Direzione Pianificazione
e Gestione Urbanistica

Allegato "A" alla Deliberazione della Giunta Regionale n. 25-6488, in data 23/7/07
relativa all'approvazione della variante al PRGC del Comune di Omegna.
Elenco modificazioni introdotte "ex officio" ai sensi dell'11° comma dell'art. 15 della L.R. 5.12.1977 n° 56 e s.m.i.:

- Stralcio planimetrico delle Risultanze istruttoria ARPA

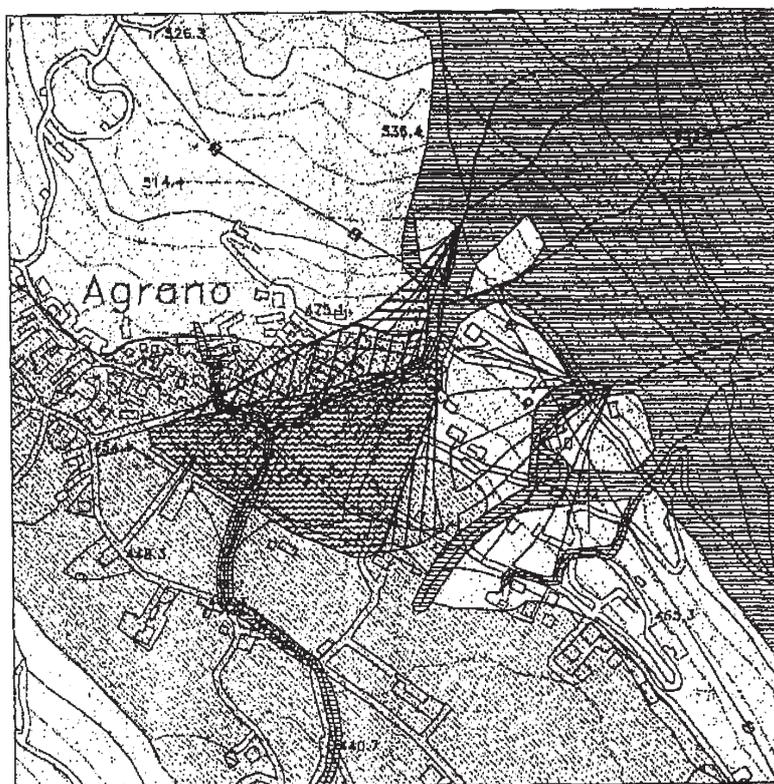
Elaborato "10b" aggiornato all'aprile 2006 denominato "Carta di sintesi della pericolosità geologica e dell'idoneità all'utilizzazione urbanistica"
La tavola viene modificata come da stralcio ripreso dalle "Risultanze istruttoria" ARPA ed allegato al presente provvedimento.

Con il tratteggio verticale rosso sono evidenziate le aree da inserire in classe IIIB2
Con il tratteggio orizzontale blu sono indicate le aree da inserire in classe IIIA
